Gemeinde Bovenau, Bebauungsplan Nr. 9 und 17. Änderung des Flächennutzungsplans „Solarpark Osterrade“

**Abwägung der Stellungnahmen aus der frühzeitigen Behördenbeteiligung (§ 4 Abs. 1 BauGB)
und der frühzeitigen Öffentlichkeitsbeteiligung (§ 3 Abs. 1 BauGB)
gleichzeitig: nach Einschätzung der Gemeinde wesentliche bereits vorliegende
umweltbezogene Stellungnahmen gemäß § 3 Abs. 2 BauGB**

Stand: 16.02.2023

Abb.: Alter Landschaftsplan von 1998

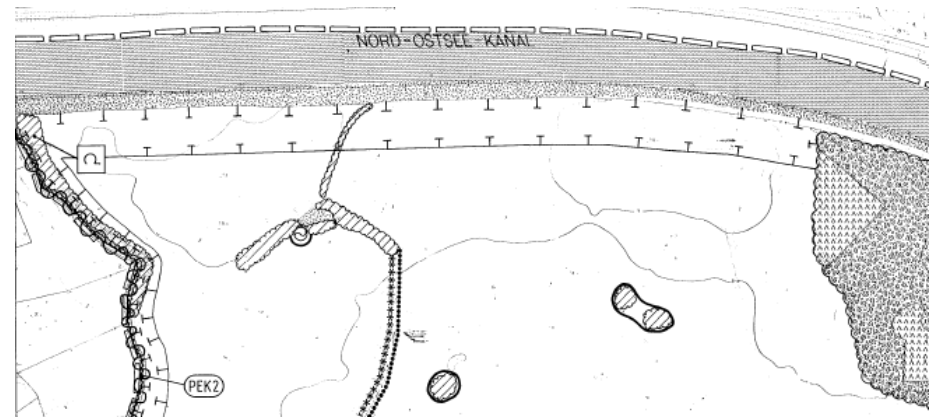
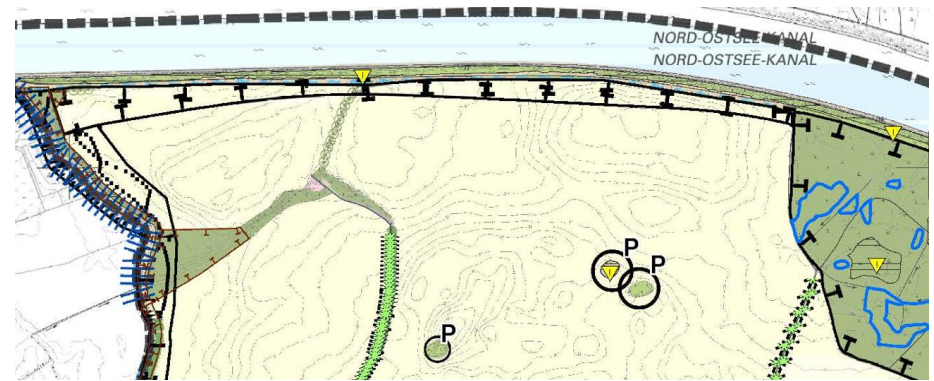
(15.06.1998) in einem 100 m breiten Streifen südlich der Flächen der BRD (NOK inkl. bewaldeten Hangbereich) hier Eignungsflächen für den Naturschutz vorsieht.

Zur Behebung dieses Widerspruchs wird um eine Überarbeitung des Landschaftsplanes gebeten.

Die Darstellung des aktuellen Landschaftsplans beinhaltet eine „Fläche für landschaftsplanerische Maßnahmen“ entlang des NOK, die nun im Unterschied zum Landschaftsplan 1999 nicht mehr auf 100 m Breite festgelegt ist. Die vorliegende Bauleitplanung (FNP-Änderung und B-Plan) entspricht der Vorgabe des Landschaftsplans, indem entlang der Biotopverbundachse am NOK eine durchgängige Maßnahmenfläche vorgesehen ist, auf der die bisherige Ackernutzung in extensive Grünlandnutzung umgewandelt und die von Einzäunungen und Bebauungen des Solarparks freigehalten wird. Auch aus fachlichen Gründen kann daher auf eine Überarbeitung verzichtet werden.

Abb. 1: Schutzgebiets und Biotopverbundsystem südlich NOK und östlich der Alten Eider

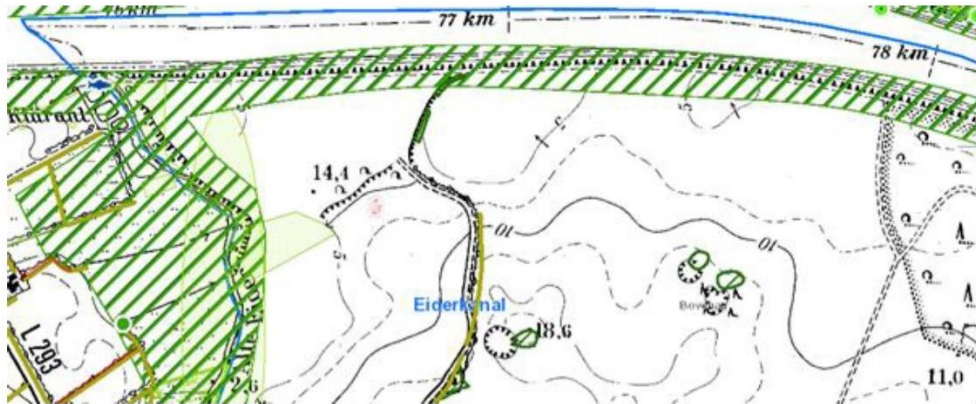
Wie der Abb. 1 zu entnehmen ist, sind sowohl der NOK inkl. seiner Randzonen als auch der Verlauf der Alten Eider, die den Plangeltungsbereich westlich tangiert, Bestandteil des landesweiten Schutzgebiets- und Verbundsystems. Damit sie der ihnen zugedachten Funktion wahrnehmen können, sind sie unbeeinträchtigt zu belassen.

Die Baugrenzen des geplanten Solarparks halten Abstände zu den Bereichen des Schutzgebiets- und Biotopverbundsystem ein. Entlang der Verbundachse am NOK wird ein durchgängiger Schutzstreifen von mindestens 10 m Breite freigehalten, zum bewaldeten Steilhang an der Alten Eider wird ein Abstand nach LWaldG von 30 m Breite eingehalten. Die innerhalb dieser Abstände liegenden Flächen, die bislang der Ackernutzung unterliegen, werden als Maßnahmenflächen zu Extensivgrünland entwickelt und bleiben weitgehend ohne Einzäunung. Die innerhalb des geplanten Solarparks vorgesehene Extensivierung der landwirtschaftlichen Nutzung wird sich positiv auf die benachbarten Verbundachsen auswirken.

Abbildung 9: Ausschnitt aus der 2. Änderung (links) und 3. Änderung (rechts) des B-Plan Nr. 3, mit Lage des Plangebietes (rote Umrandung), ohne Maßstab

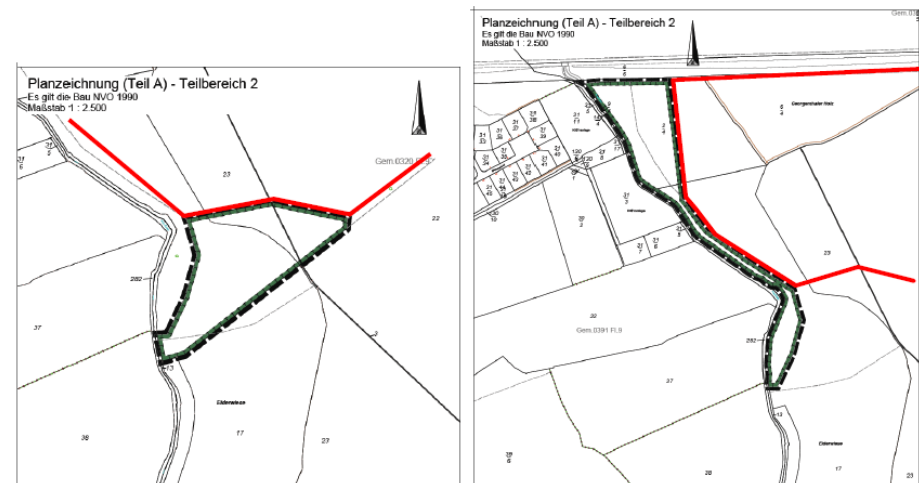
- Das Vorhaben tangiert die Verbandsanlage Alte Eider/ 1 Station 0+258 - 0+479
- An der Verbandsanlage ist **It. Satzung ein Unterhaltungstreifen von 7,50 m von jeglicher Bebauung und Bepflanzung freizuhalten.**

Bitte beachten Sie, dass der Unterhaltungstreifen mit einem Raupenbagger befahren wird und der Aushub dort abgelegt wird. Dies muss weiterhin gewährleistet bleiben. Auch die Zufahrt muss jederzeit gewährleistet bleiben.

Der Stellungnahme wird gefolgt. Am Steilhang zwischen der Alten Eider und dem Plangebiet befindet sich auf gesamter Länge Wald nach LWaldG, demzufolge Waldabstandsbereiche von 30 m von Bebauung freizuhalten sind. Dem VEP (Anlage 1 zum B-Plan) lässt sich die Lage der geplanten Zäune und Zufahren entnehmen, diese liegen nicht in der Nähe der Alten Eider.

Hinweis: Zwischen Plangebiet und der Alter Eider gilt die 3. Änderung des B-Plan Nr. 3 „Windpark Osterrade“ (Teilbereich 2). Dies wird in der Begründung im Kapitel „Bebauungspläne“ bereits erläutert. Die Lage kann der Begründung entnommen werden (siehe Abbildung).

Abb.: Bestehende Aufforstung am südlichen Rand des SO 1 mit Blickrichtung zur Turmhügelburg

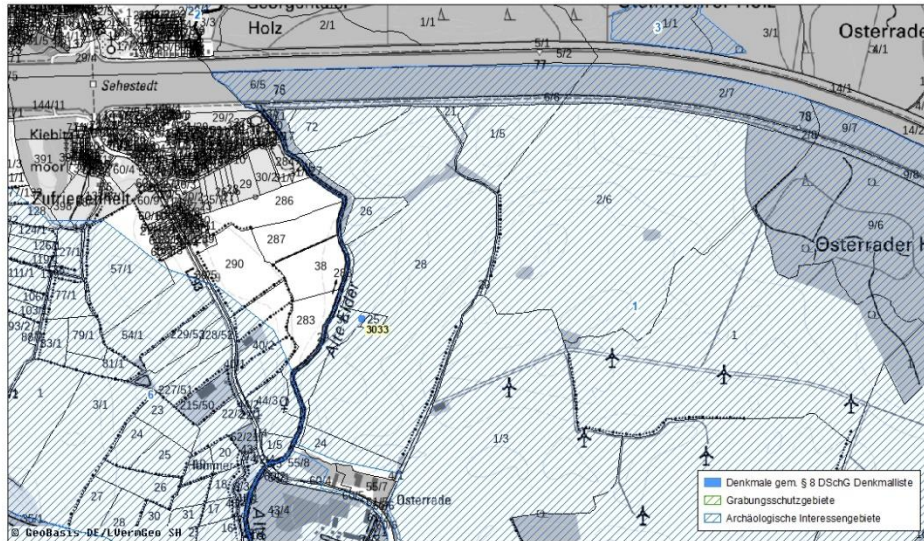
Durch die Vorhaben werden denkmalrechtliche Probleme ausgelöst, die über die Bauleitpläne gelöst werden müssen. Im Hinblick auf den Eindrucksschutz der Burg (siehe § 12 Abs. 1 Nr. 3 DSchG) ist in einem mit der unteren Denkmalschutzbehörde abzustimmenden Bereich der Südgrenze des Sondergebietes durch geeignete Bepflanzung mit Bäumen und Gehölzen eine ausreichende, denkmalgerechte und funktionierende Sichtbarriere anzulegen und dauerhaft zu erhalten.

Wie oben erläutert, wachsen bereits Gehölze auf, welche den Solarpark weniger einsehbar macht, daher wird der Eindruck des Denkmals Turmhügelburg nicht beeinträchtigt.“
